Smart-telecaster Zao のアップデートの御案内

□ Smart-telecaster Zao V1.4.3(1089)→V1.4.3(1091)

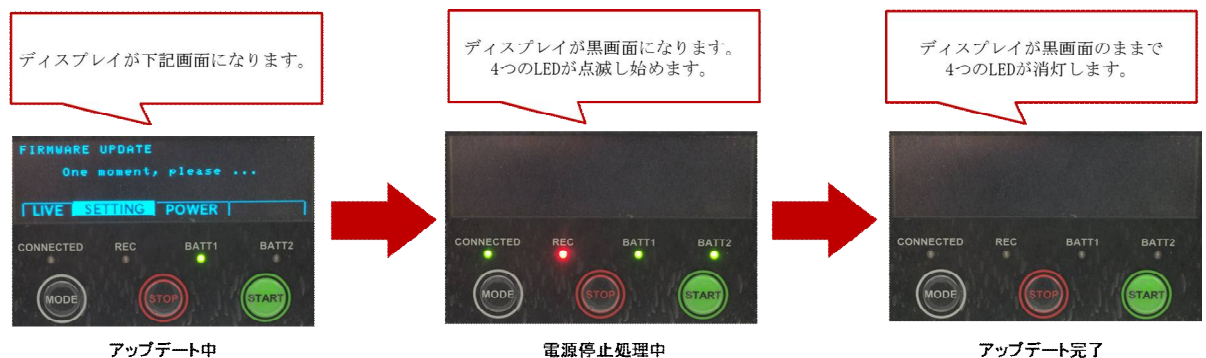
- ・添付の「STC Zao/Zao Controller/STC HDView ユーザーズガイド」の P17 以降に記載されております「SETTING モード (アップデート)」をご参照ください。
- ・アップデートには3分～5分程度の時間を要します。アップデート開始から完了までのディスプレイと LED の遷移は以下の図をご参照下さい。

※電源停止処理が開始するとディスプレイが黒画面になり、4つの LED が点滅し始めますが、正常な動作になります。しばらくそのままの状態でお待ちください。自動的に電源が停止します。
